Ministerie van Verkeer en Waterstaat
Directoraat-Generaal Rijkswaterstaat
Directie Zeeland

Kenmerk: PZDT-M-00262-ontw

Onderwerp
Commentaar opmerkingen Toetsgroep dijkvak Waarde Westveerpolder

Van: Toetsgroep ten behoeve van Projectbureau Zeeweringen
Aan: Projectbureau Zeeweringen te Goes
Datum: Oktober 2000
Onderwerp: Commentaar op de ontwerpnota, versie 3, van de Waarde Westveerpolder

POLDER	Waarde Westveerpolder
DIJKVAKNR	56, getijdehaven Waarde, gebroken betonblokken

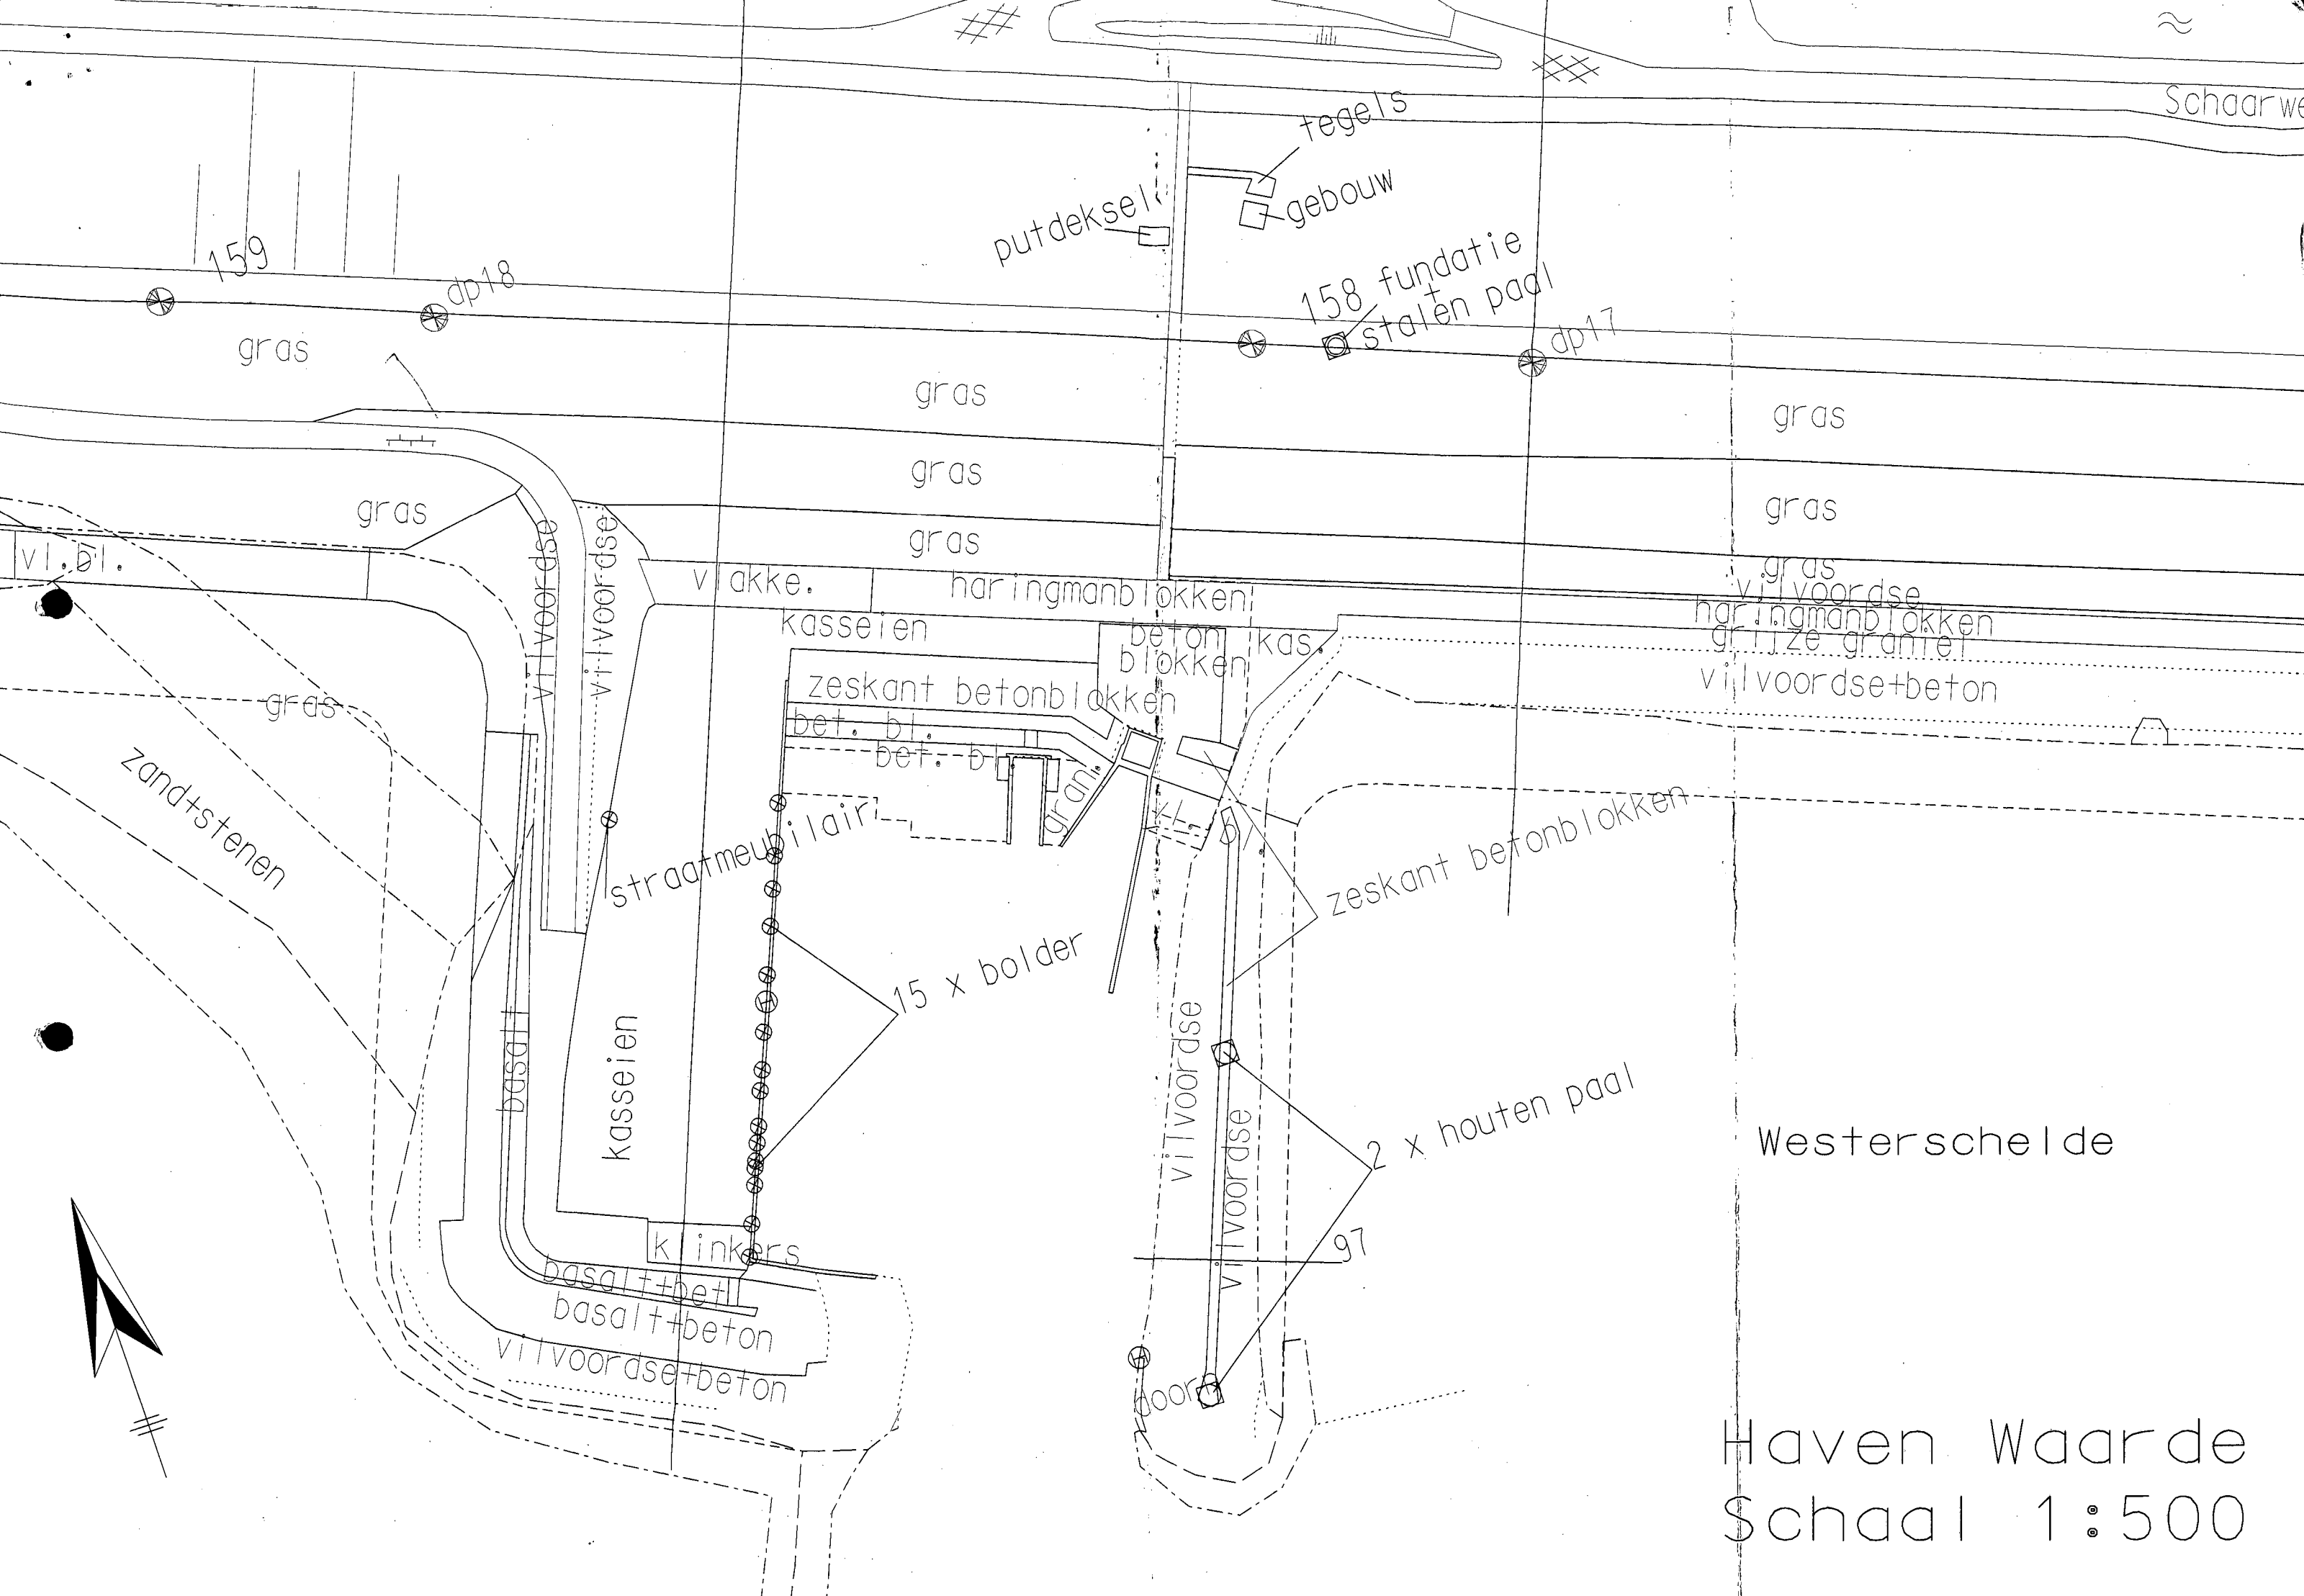
10. Hoofdstuk 5.4.4, Gepenetreerde gebroken blokken of vrijkomende basalt. Bladz. 28 en bijlage 2.4.
De situatie rond de getijdhaven van Waarde is onduidelijk. Om een en ander te kunnen beoordelen is een duidelijke schets van de haven onontbeerlijk. Het blijft bijvoorbeeld onduidelijk om welk gedeelte bekleding hier gesproken wordt. Waar is dit gedeelte gesitueerd? Tot welke hoogte reikt de bekleding? De ingevoerde H_s en T_p behoren volgens tabel 3.2 bij een waterstand van ca. NAP+3,00m. Gaarne hierover wat meer duidelijkheid. De beide, in bijlage 2.4, opgenomen spreadsheets, vereisen zeker enige toelichting. Die wordt in de ontwerpnota niet gegeven, ook wordt er uit de, in de spreadsheets gedane, berekeningen geen conclusie getrokken.
Wat ik uit de spreadsheets opmaak is het volgende. Lettend op de tabellen "controle op golfklappen" is de ene spreadsheet gebaseerd op gebroken betonblokken ($\delta_{\text{steen}} = 2,3 \text{ ton/m}^3$) en de andere spreadsheet op basalt ($\delta_{\text{steen}} = 2,9 \text{ ton/m}^3$). De uitvoergegevens in de tabellen "controle op golfklappen" zijn correct.

De in- en uitvoergegevens van de tabellen "controle op statische overdrukken" zijn in beide spreadsheets gelijk. De invoergegevens voor de dichtheid van het steenmengsel (gebroken betonblokken en basalt) zijn foutief ingevuld. De grootte van $\delta_{\text{steen gem.}}$ is niet 2650 ton/m³ maar 2,65 ton/m³. Daaruit volgt in de uitvoer dat de grootte van $\delta_{\text{bekleding}}$ niet 1590,88 ton/m³ is, maar 2,47 ton/m³.
Als deze correcties zijn aangebracht blijft nog de vraag welke conclusies uit deze berekeningen volgen? Daarom gaarne een schriftelijk antwoord op deze vraag.

10. De nadere detaillering van de getijdehaven Waarde volgt in de besteksfase. Wel weten we nu al dat de bekleding (ondertafel) wordt uitgevoerd met een bekleding van gebroken blokken of vrijkomende basalt gepenetreerd met beton. De minimale taludhelling bedraagt 1:3 met als bovengrens NAP + 3.00 m. Het niveau van de teen is op dit moment nog niet bekend (niet van belang voor de berekening). Op de boventafel worden betonzuilen toegepast zoals in figuur 21 is aangegeven. Volgens [10] paragraaf 11.3.1, tweede alinea, is een bekleding van gebroken blokken of vrijkomende natuursteen met een laagdikte van minimaal 40 cm een technisch en praktisch goede constructie. Voor constructies die gepenetreerd worden met colloïdaal beton gelden aanvullende eisen.
Als het spreadsheet gepenetreerde bekledingen (geb. Betonb. en basalt) correct wordt ingevuld dan blijkt uit de controle op statische overdrukken en golfklap (colloïdaal beton gepenetreerde bekleding), dat de laagdikte geen aanpassing behoeft (zie bijlage 1, 2 en 3). Is in versie 4 aangepast.

De conclusie is dat een bekleding van gebroken betonblokken of vrijkomende basalt gepenetreerd met colloïdaal beton met een laagdikte van ca. 50 cm voldoet. Is in versie 4 duidelijker onderbouwd.
